## 調 查 意 見

壹、案由：據審計部函報，屏東縣政府辦理高屏溪溪流生態公園工程執行情形，核有未盡職責及效能過低情事案。

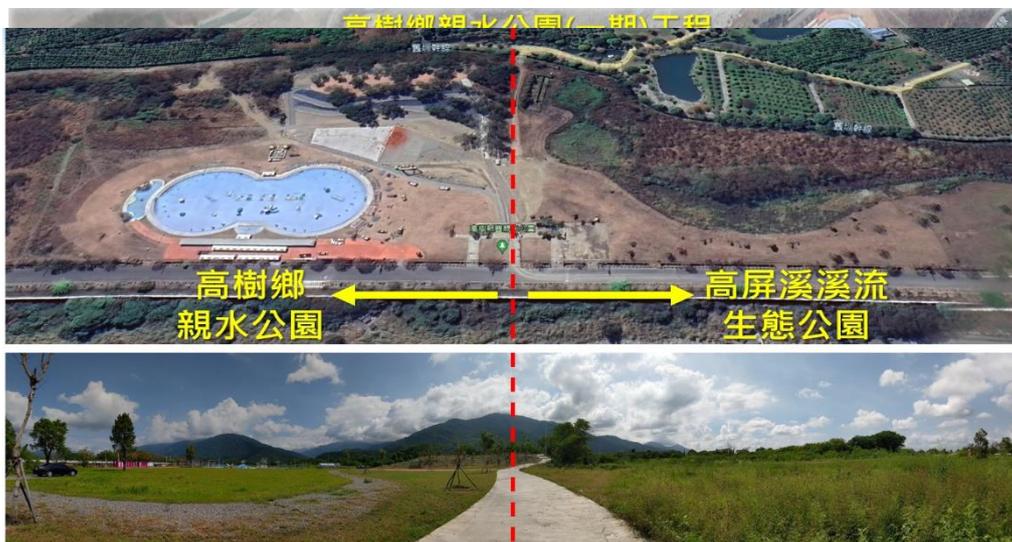
會勘，並於同年月14日檢附<sup>3</sup>上開會勘紀錄及移交清冊，據會勘結論載述，後續相關設施、植栽維護管理由高樹鄉公所辦理，惟該公所完成移交後，未參考規劃報告載述應編列之相關預算及人力進行園區維護營運管理，僅於105年5月9日函請代表會同意編列200萬元辦理高屏溪流生態公園相關環境維護及繳交水電費用，納入105年度追加減預算。並於105至109年期間以未達公告金額之預算辦理環境維護工程採購案<sup>4</sup>，總決標金額為292萬餘元，由於預算不多，開口契約編列之環境維護工程每年僅辦理4次除草工作，未有其他維護管理措施，僅能暫時降低雜草高度，除草未久後，又呈現雜草叢生之狀況，整個園區長期形同荒廢。復屏東縣審計室於110年1月26日至現場查核，發現除生態河道未有效使用外，其餘園區內景觀、噴灌、植栽等工程項目設施亦皆有毀損或閒置情事，舉如砌石椅背座椅木作結構腐朽毀損，活動廣場、停車場及防汛道路等設施雜草叢生難以供民眾使用，部分喬木枯死，另深井泵浦、全自動過濾器、沈水式過濾泵浦、沈水式迴水輪送泵浦、陸上型噴灌泵浦及噴灌設施等設備多年閒置未使用，經統計前揭閒置設施計3,272萬餘元，未能有效使用及發揮其效能。高樹鄉公所自105年2月4日接管園區後迄110年10月底止之5年期間，將耗費數千萬元公帑規劃施作之設施閒置，未曾開放民眾進入休憩使用，甚至部分

設施已毀損，原預定達成之提升人文氣息、達到城鄉永續發展、提升農村休閒趣味、創造完善舒適休憩環境、營造親水休憩空間、創造公園綠地多元價值、延伸高樹鄉農業文化服務平臺等計畫目標均未能達成，顯有效能不彰情事。
